WP 20-25 SV 66/112

Beschlussvorlage

Machbarkeitsstudie Hochwasserschutz und Umgestaltung Stadtwald-Teich Hilden;|Vortrag Herr Dr. Koenzen

Machbarkeitsstudie Stadtwald-Teich Hilden

Variantenvergleich

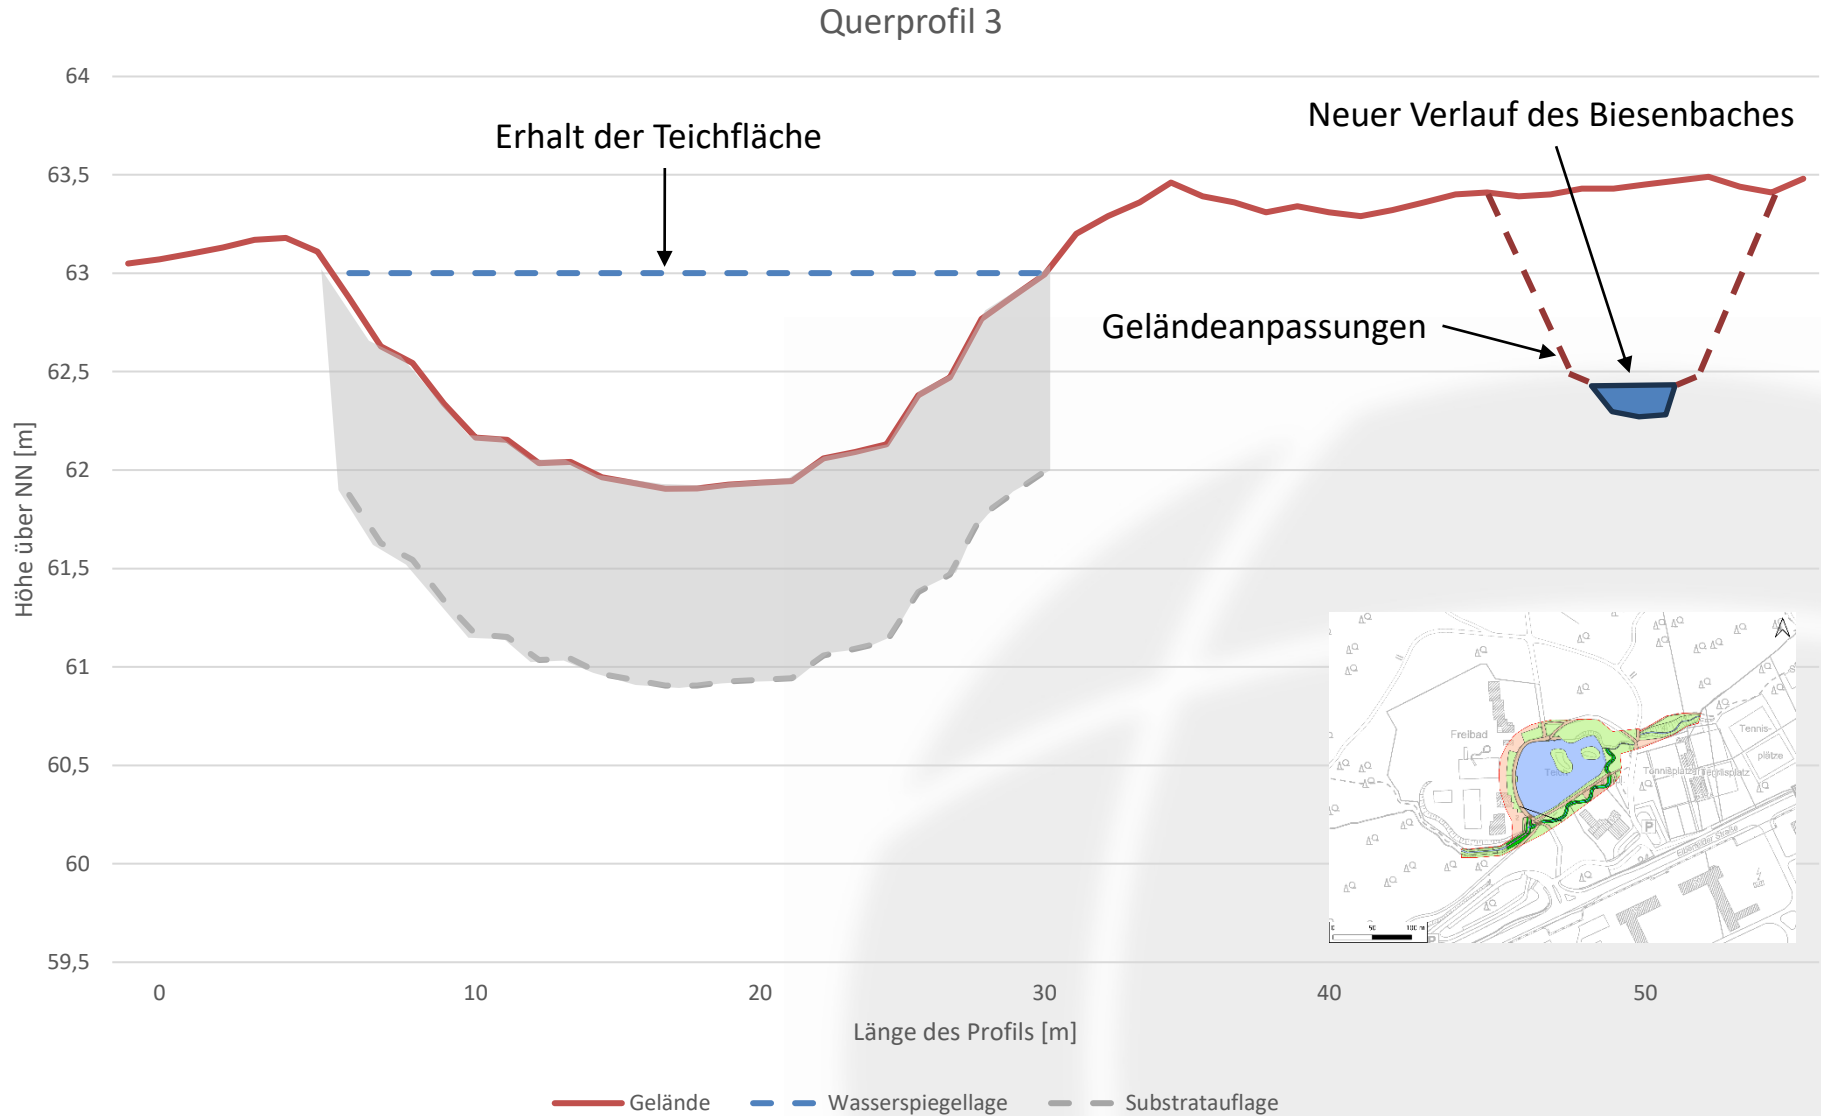
Die Vorzugsvariante wäre seitens der UBB bei der Variante 3, die unabhängig von den GW-Ständen realisierbar wäre.

Seitens der UWB wären die Varianten 2c und 3 die Vorzugsvarianten. Bei beiden Varianten wird die Durchgängigkeit des Biesenbaches erreicht. Eine Bewertung bzgl. der bautechnischen Umsetzbarkeit (s. Stellungnahme UBB) könnte dann den Ausschlag geben, welche Variante letztendlich realisiert werden soll.

In der Machbarkeitsstudie wird die Zielerreichung dieser Variante mit mäßig bewertet, es ist mit einer Schädigung des Baumbestandes zu rechnen und eine naturnahe Bachentwicklung ist kurzfristig auch nicht zu erwarten.

Da die untere Bodenbehörde die skizzierten Rahmenbedingungen zur Variante 2c hinterfragt, sollte in dem nächsten Planungsschritt der Entwurfsplanung auch die Variante 3 untersucht und weiter bewertet.

Vor diesem Hintergrund empfiehlt die Verwaltung, die Planung der Variante 2c und 3 mit diesen Planungsschritten fortzusetzen.
